**ИТНО ИЗВЕСТУВАЊЕ ЗА БЕЗБЕДНОСТ НА ТЕРЕН
КОРЕКЦИЈА НА МЕДИЦИНСКО СРЕДСТВО****MAQUET CARDIOSAVE hybrid и MAQUET CARDIOSAVE rescue**

Код на производ/број на дел:	0998-XX-0800-XX
Број на дистрибуирана серија засегната со проблемот:	Сите
Датуми на дистрибуција:	од 6 март, 2012

Слика 1 – Дисплеј на монитор (1 – Индикатор за хелиум)

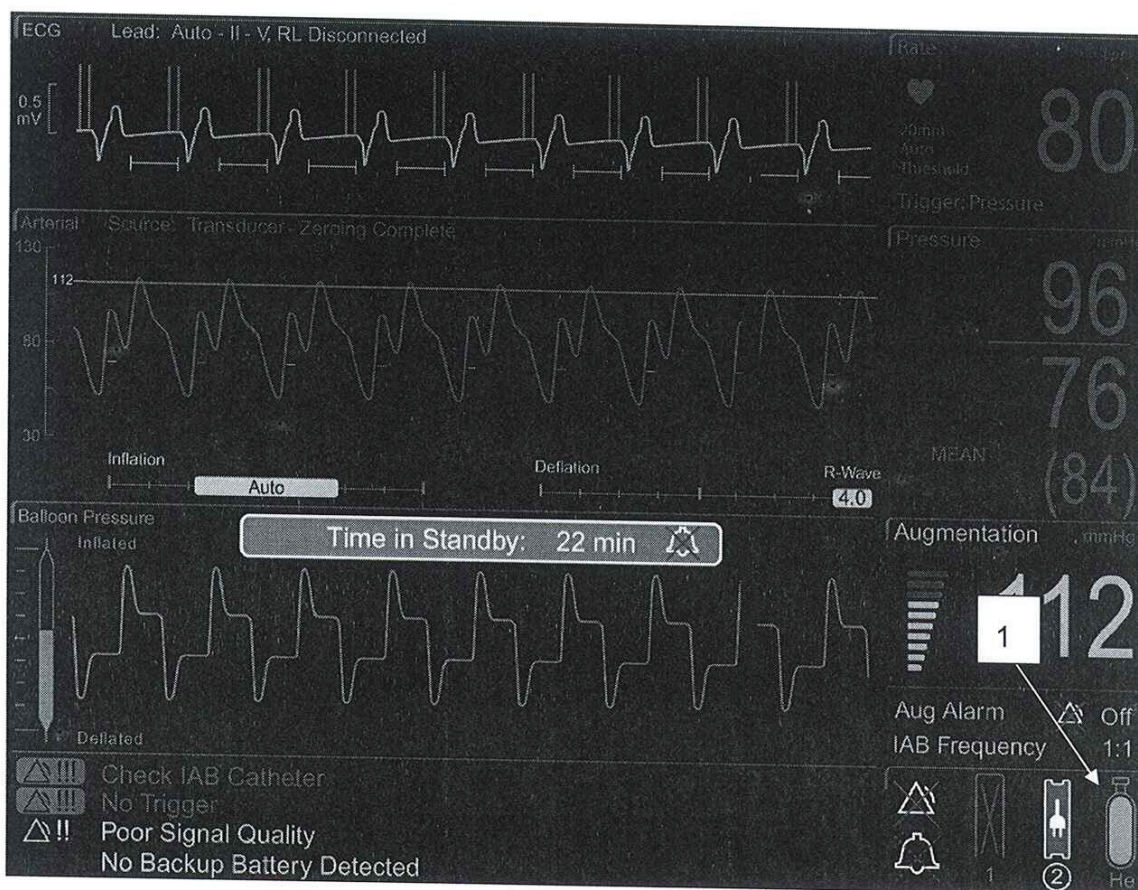
При тестирање на електромагнетната компатибилност (ЕМК) во надворешна лабораторија, персоналот на компанијата Getinge утврдил дека во присуство на некои нарушувања на RF на зрачење, индикаторот за хелиум на Cardiosave ИАБП (видете слика 1) наизменично ќе врши прекумерно пријавување на преостанатиот капацитет на хелиум. Откако ќе се отстрани нарушувањето, индикаторот за хелиум секогаш целосно се обновува во рок од 10 секунди за да прикаже соодветното ниво без прекумерно пријавување.

Истражувањето на компанијата Getinge открило дека прекумерното пријавување на капацитетот на хелиум би се случувало наизменично во фреквенциски опсег помеѓу 80 MHz – 1 GHz. Потенцијалните извори на пречки вклучуваат: радио комуникација, мобилен телефон, Wi Fi, RFID опрема и опрема која не ги исполнува тековните стандарди за електромагнетна компатибилност.

Компанијата Datascope/Getinge развива корекција на хардверот за решавање на овој проблем. Сервисниот претставник на Datascope/Getinge ќе Ве контактира за да закаже инсталација на корекцијата кога ќе биде достапна. Тоа ќе биде извршено бесплатно за Вашата установа.

Слика 3: Cardiosave во хибридна конфигурација

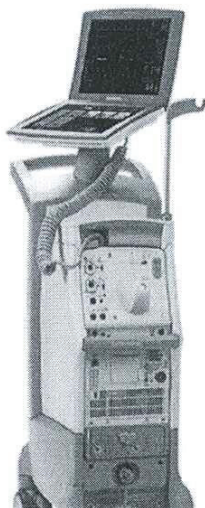
Cardiosave ИАБП може неочекувано да се исклучи кога средството работи на АС напојување, кога е поставена само една батерија во ИАБП, и кога батеријата е физички отстранета додека батеријата се полни. Ако дојде до тоа, се јавува звучен аларм за ненадејно исклучување. Овој проблем може да се јави само во присуство на клинички персонал бидејќи батеријата мора да биде физички отстранета.

Неочекувано исклучување може да се јави додека е во хибридна конфигурација (слика 3) кога се исполнети сите четири подолу наведени услови:

1. ИАБП работи на АС напојување и полни една батерија во режим на полнење на напон. Режимот на полнење на напон се јавува во последните 15-20 минути од целосниот циклус на полнење, кога 5^{от} и последниот LED индикатор за полнење на пакувањето на батериите трепка.
2. Другата преграда за батерија е празна, т.е. не е поставена батерија во втората преграда за батерија.
3. Батеријата се отстранува додека системскиот сигнал погрешно пријавува дека АС напојувањето е слабо, ова ќе се случи само наизменично кога се исполнети првите два услови.
4. Батеријата се отстранува кога се исполнети горните услови.

За да се уверите дека Cardiosave Hybrid не е подложен на исклучување при отстранување на батеријата, корисниците не треба да ја исфрлаат батеријата кога:

- има една батерија во која било преграда за полнење на батерија и кога преградата за неупотребена батерија е празна.
- батеријата се полни со АС напојување (што е означено со трепкачка LED на пакувањето на батерији).

Покрај тоа, корисникот може да го спречи проблемот ако се увери дека е поставена батерија во секоја од двете прегради за батерији. Ако батеријата за полнење е отстранета ненамерно, единицата автоматски ќе се префрли на втората батерија, на тој начин ќе го спречи исклучувањето на системот.

Понатаму, компанијата Datascope/Getinge развива корекција на софтвер за решавање на проблемот. Сервисен претставник на Datascope/Getinge ќе Ве контактира за да закаже инсталација на ажуриран софтвер. Ова ќе биде извршено бесплатно за Вашата установа.
